60174

VISAS DES SERVICES D'ETAT		Date: _____	
		Vérifié par: _____	
		Date: _____	
		Vérifié par: _____	
		Date: _____	
		Vérifié par: _____	
MODIFICATIONS		DESIGNATIONS	
		Date: _____	
		Vérifié par: _____	
MATIERE DC 03 suivant EN 10139	TRAITEMENT: RECUIT	DESSINE PAR Fontin m. LE 20.5.74	AUXILEC 188, RUE D'ESTIENNE D'ORVES 92 - COLOMBES (Hauts-de-Seine)
DIMENSIONS: ep: 0,3	FINITION: voir nota	VERIFIE PAR Gauthier LE 20.5.74	
POIDS NET: 9g	ECHELLE: 1/1	Les cotes sans tolérance ont une précision de	
ETUDE POUR APPAREIL <i>Varia alternateur 10 200</i>		Alésages H 12 Arbres h 12 Longueur J 11 j 11	
DESIGNATION <i>Rond de disque récupérateur d'huile</i>		N° 708669

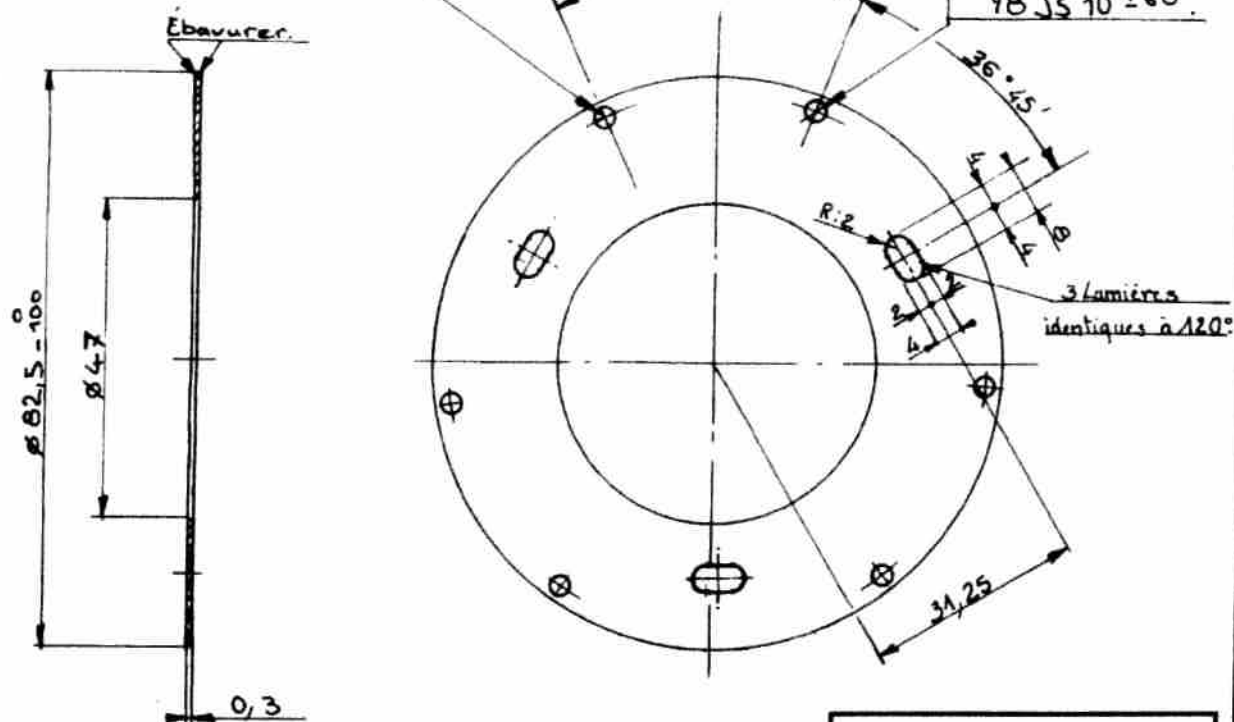
Indices	Dates	MODIFICATIONS	Signatures
a	10.7.74	à la demande Fabric. 3 fraisages $\phi 4$ sur $\phi 52,5 \rightarrow$ trous oblongs 4×8 (préalignage)	Cornet
b	09.03.99	XC38 \rightarrow XC80 (Trempe recuit). Suite à dérogation 68-45486	Guyard
c	03/12/2009	XC80 devient DC03 suivant EN 10139 (Y32-53149)	SLE
